# Parc éolien de Porspoder

Commune de Porspoder (29)

## Note de modification du Projet

Janvier 2022

Figure 2 Vue de profil des éoliennes du Projet Initial et du Projet Modifié

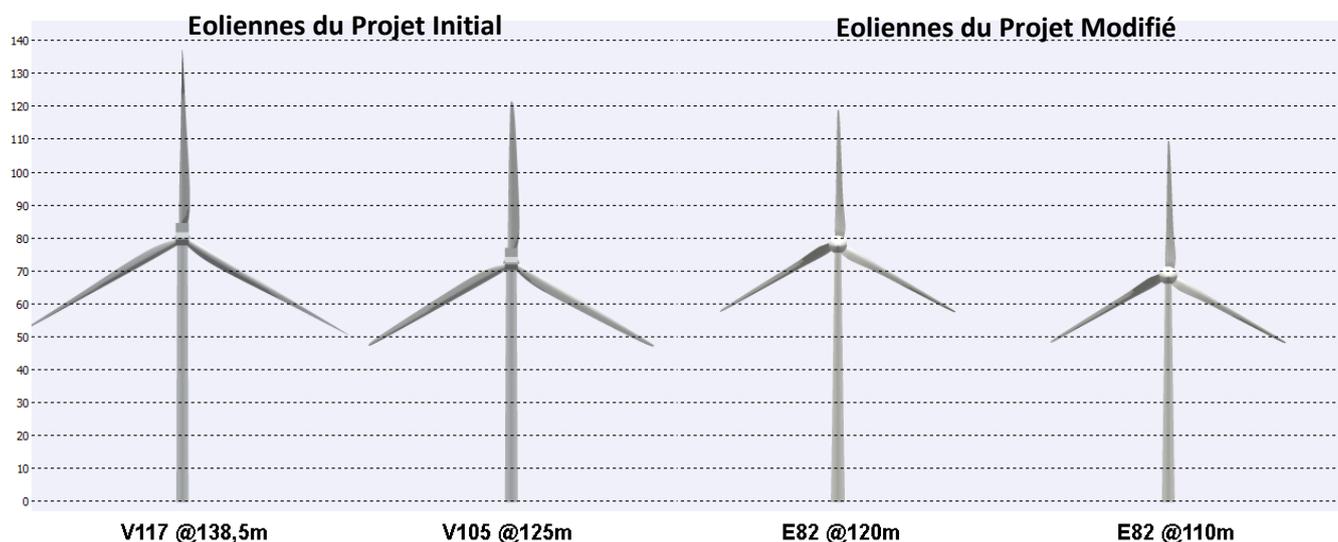
Les éoliennes du Projet Modifié conduisent à une **réduction de 35 mètres du diamètre du rotor, et de 18 et 28 mètres de la hauteur totale des éoliennes**. De plus, elles permettent une **augmentation de 8 à 18 mètres de la garde au sol**, bénéfique pour les espèces volantes. En conséquence l'énergie produite est significativement réduite (de l'ordre de 40 %) ainsi que la puissance installée (de 28 %).

Outre les dimensions qui ont été commentées plus haut, cette vue comparative montre que les éoliennes de type E82 ont un mât plus fin à leur jonction avec la nacelle que celles envisagées dans le projet initial. De plus, la réduction de voilure donne à voir une silhouette plus élancée des éoliennes envisagées dans le Projet Modifié, surtout pour la E82 à 120 mètres.

Figure 3 Vue de profil de l'éolienne E82

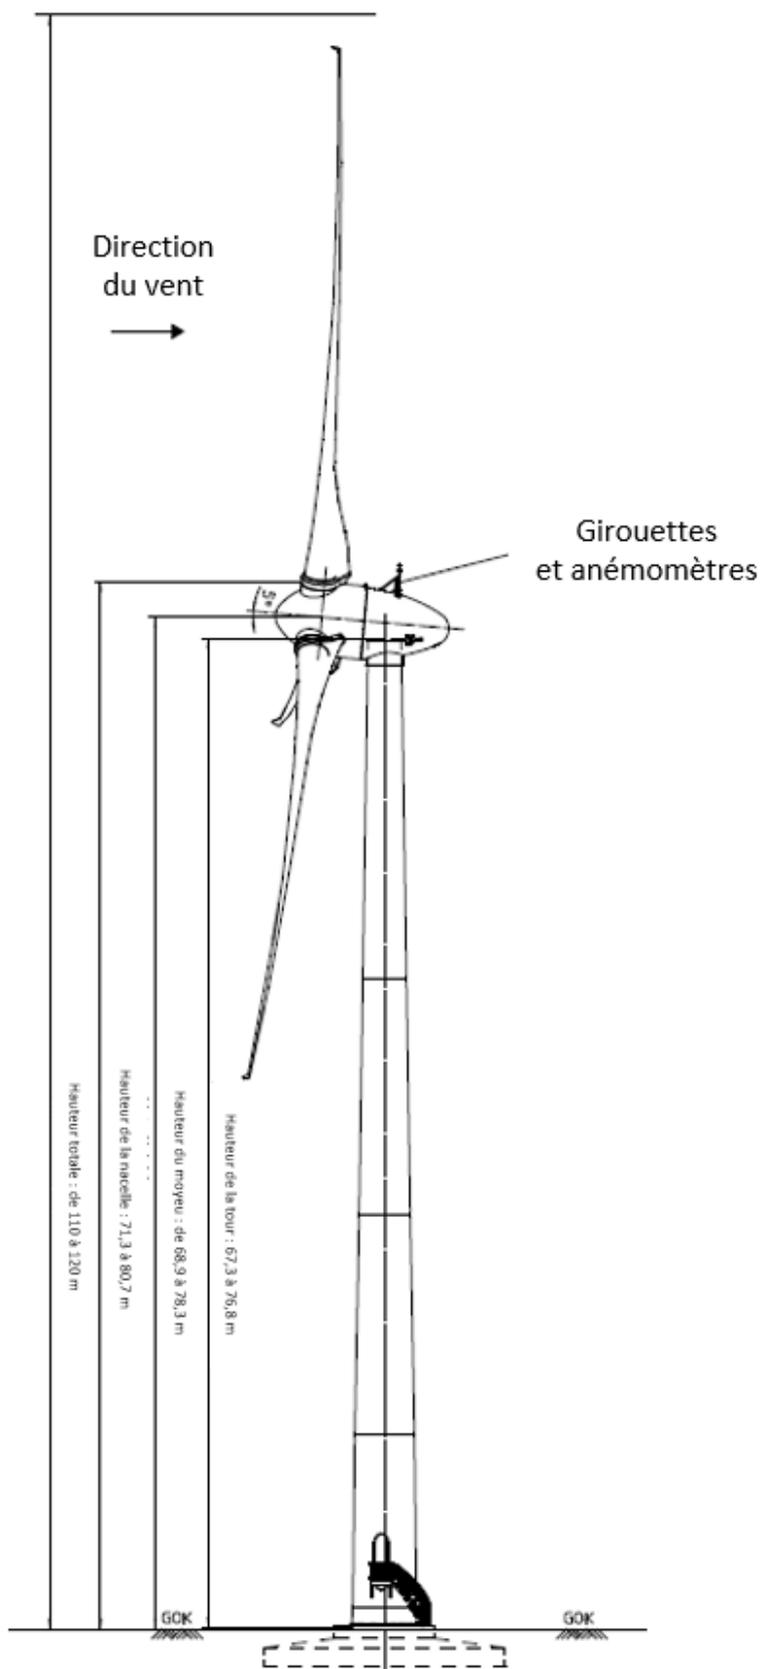
La vue des éoliennes envisagées dans le Projet Modifié est présentée en page suivante.

Figure 4 Comparaison des Zones d'Influence Visuelle du Projet Initial et Projet Modifié

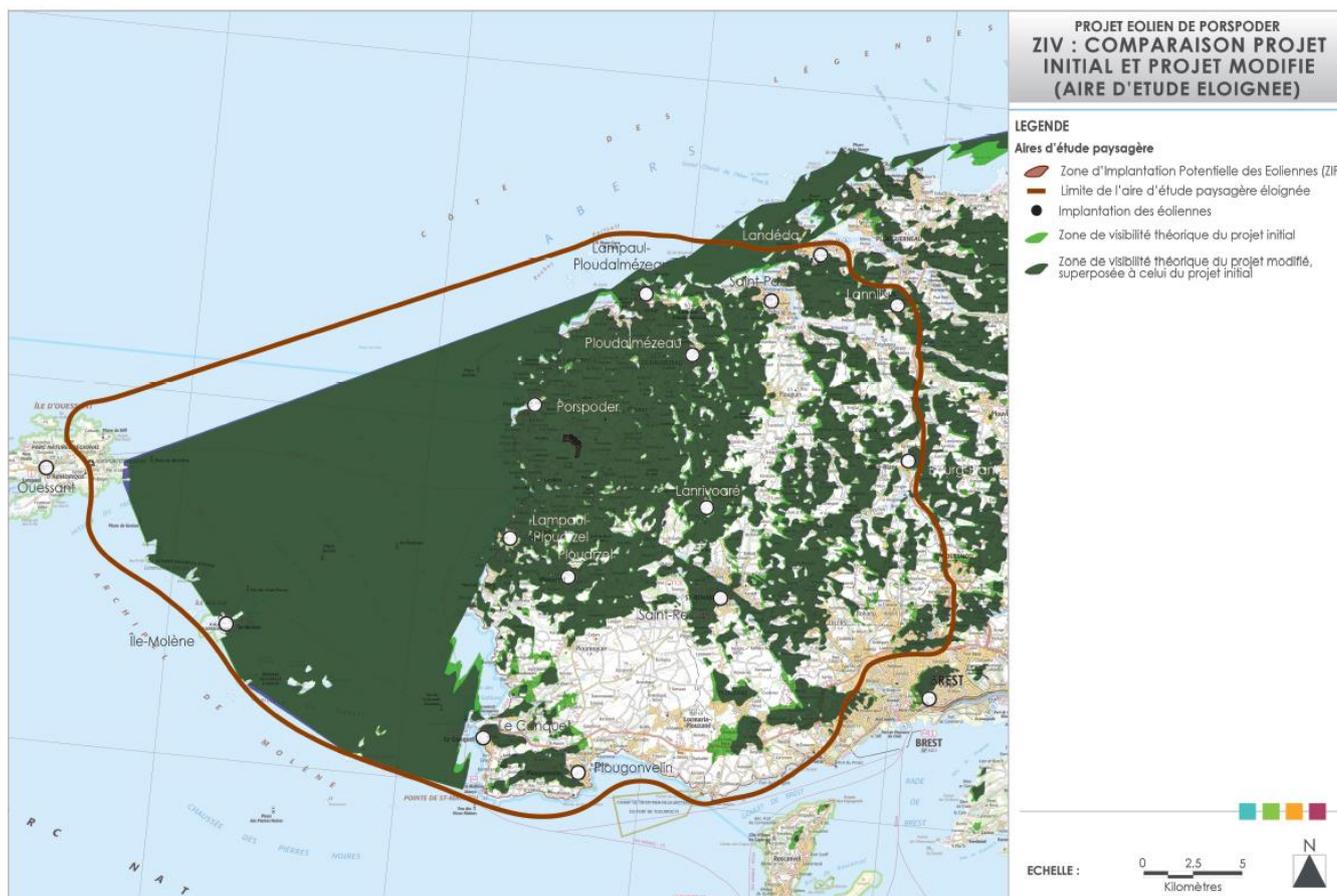
Le Projet Modifié n'induit aucune nouvelle zone d'influence visuelle du projet. La comparaison des Zones d'Influence Visuelle du Projet Initial et du Projet Modifié révèle, en revanche, une diminution de la zone de visibilité théorique du Projet Initial (cf carte ci-dessous). La modification du gabarit des éoliennes permet donc de réduire la visibilité du projet.

Figure 6 Plan de masse du projet éolien modifié

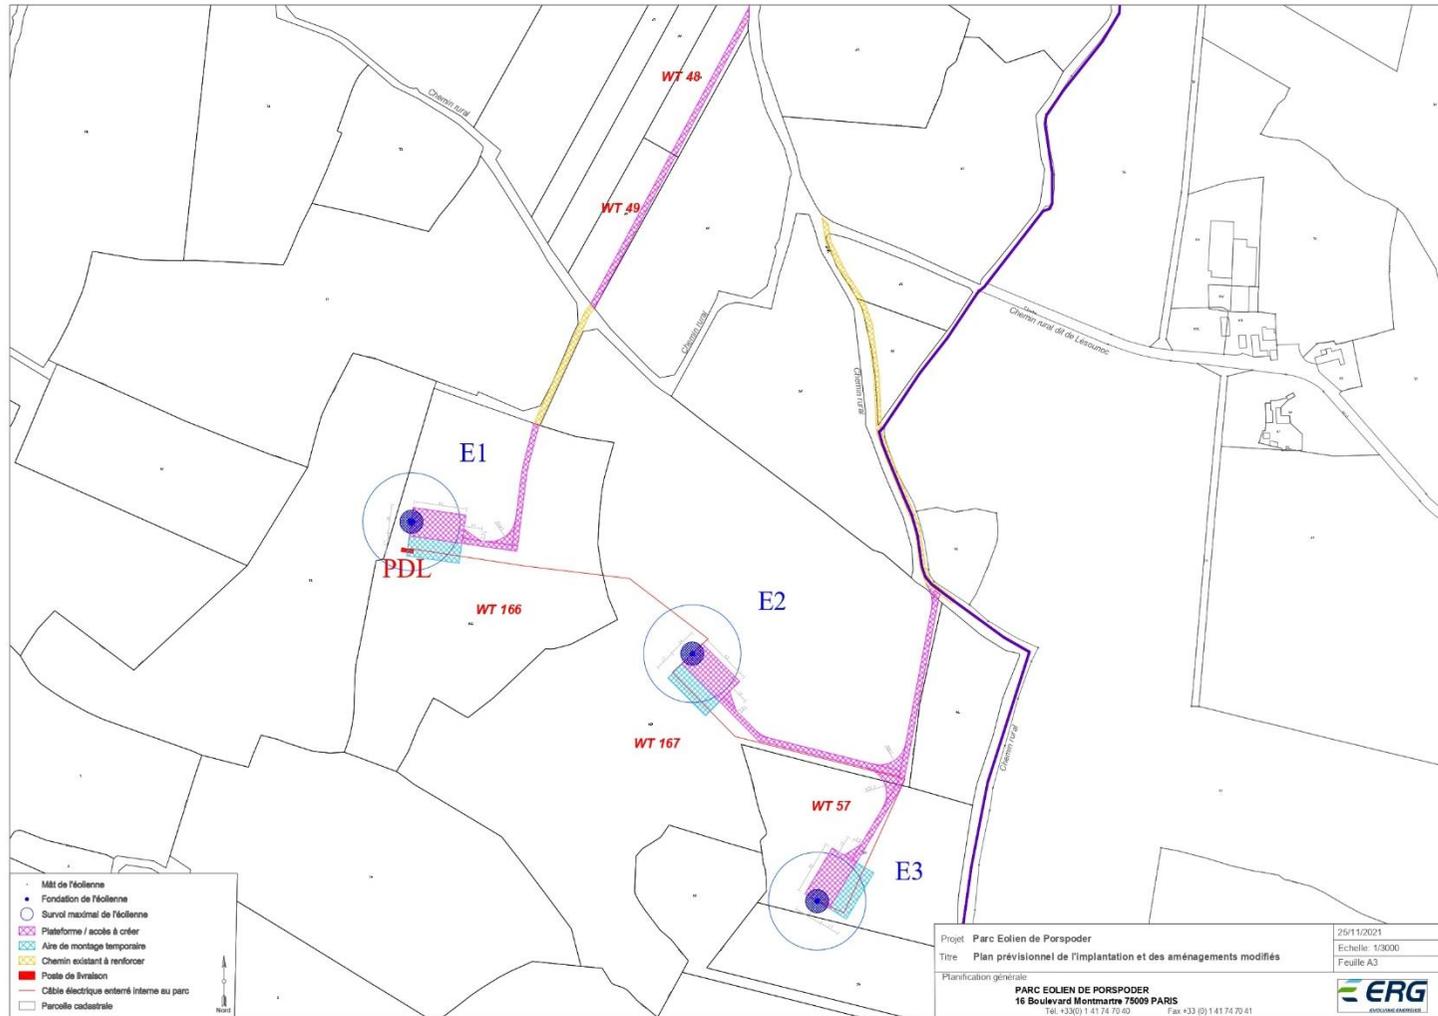
Un plan de masse comparatif entre le Projet Initial et le Projet Modifié est présenté en page suivante. Il est accompagné du plan de masse final envisagé des installations. Le tableau ci-dessous présente le détail des économies de surfaces stabilisées entre le Projet Initial et celui modifié. Cela est principalement lié à la réduction des dimensions de plateformes de grutage des éoliennes, et des rayons de courbures au niveau des accès aux sites de construction. **La réduction de surfaces stabilisées est de plus de 20%.**
